Αλλαγή στον τεντωτήρα του μιάντα χρονισμού στους κινητήρες CAYD

Κατασκευαστής: GROUP VAG

Κωδικός κινητήρα: CAYD

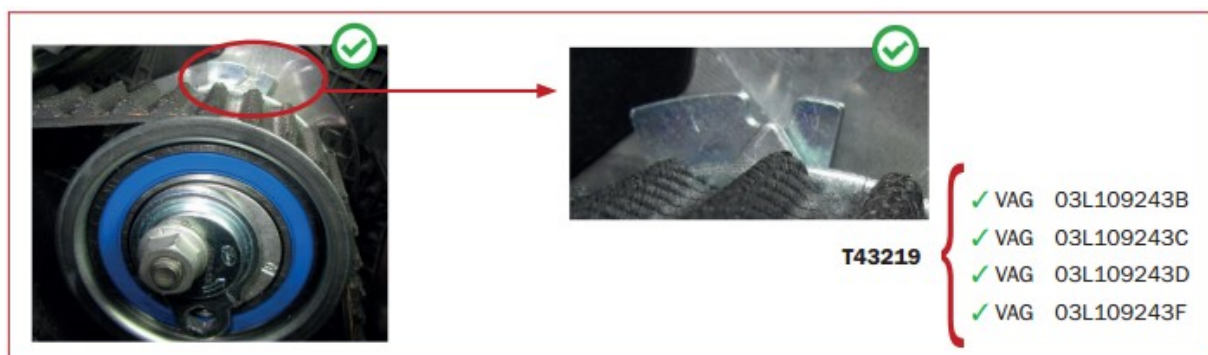
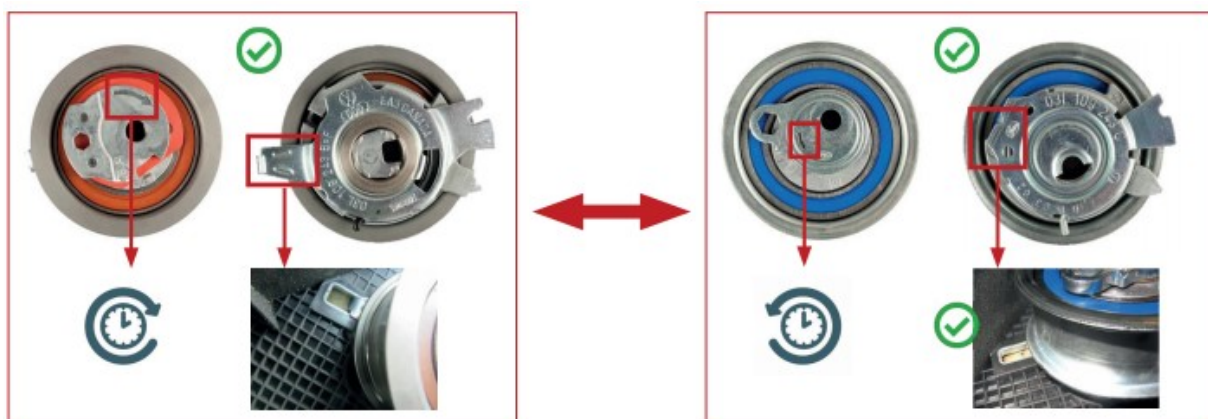
Στους παραπάνω κινητήρες έχει αλλάξει ο αρχικός σχεδιασμός του τεντωτήρα στον μιάντα χρονισμού.

Για το λόγο αυτό θα πρέπει να δώσουμε ιδιαίτερη προσοχή στον τεντωτήρα που περιλαμβάνεται σε κάθε σετ.

Σφίξτε το κεντρικό παξιμάδι με ροπή σύσφιξης **20 Nm + 45°** προσέχοντας να μην αλλάξει θέση ο δείκτης σε σχέση με την πίσω πλάκα του τεντωτήρα.
